静岡県および御前崎市による津波対策工事ほか追加工事の 点検および確認について(第 108 回)

2022 年 1 月 24 日

図 2 温度計設置箇所①の据付状況

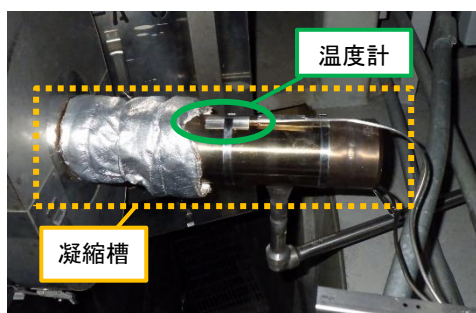
静岡県から「長期安定停止設備(原子炉水位を監視する設備に設置した温度計)について、現場確認および書類確認をおこなった。本日の点検で、中部電力の計画どおりに実施されていることを確認した。本日確認した設備は、自主的に設置した設備とのことだが重要な設備であるため、設備の維持管理を実施していただきたい。」との講評をいただきました。

御前崎市から「長期安定停止設備(原子炉水位を監視する設備に設置した温度計)について、現場確認および書類確認をおこなった。本日の点検で、計画どおりに設置されていることを確認した。今後も引き続き、市民の安全・安心のため、安全性対策工事に取り組んでいただきたい。」との講評をいただきました。また、静岡県から「次回の点検は、2022年2月15日に実施予定である。」旨の連絡がありました。
